荷重計以外の過負荷防止装置の備え付けを義務化するなど

移動式クレーン構造規格が改正されました

事故を防ぐとともに、移動式クレーンの構造に関する国際基準への整合を図るため、以下の点について、「移動式クレーン構造規格」（平成7年労働省告示第135号）が改正されましたので、ご留意ください。

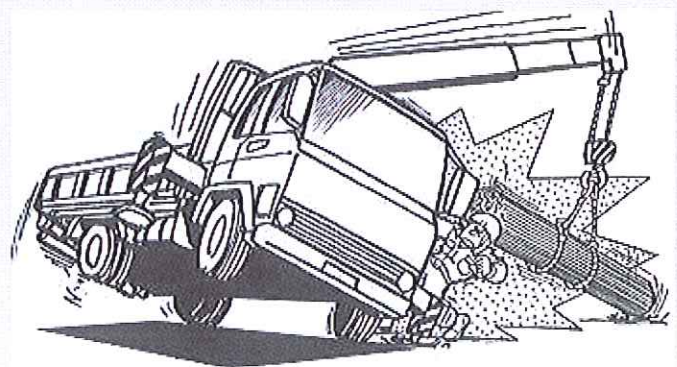
つり上げ荷重3トン未満の移動式クレーン等について、荷重計以外の「過負荷を防止するための装置」を備えることが義務付けられます。（第27条）

対象：つり上げ荷重3トン未満、又はジブの傾斜角及び長さが一定である移動式クレーン

【改正前】荷重計は「過負荷を防止するための装置」として認められていました。

【改正後】荷重計は「過負荷を防止するための装置」として認められなくなり、**定格荷重制限装置※1、定格荷重指示装置※2などの装置を備えることが義務づけられます。**

※1 定格荷重制限装置

定格荷重を超えた場合に、直ちに当該移動式クレーンの作動を自動的に停止する機能を有する装置

※2 定格荷重指示装置

定格荷重を超えるおそれがある場合に、当該荷の荷重が定格荷重を超える前に警音を発する機能を有する装置
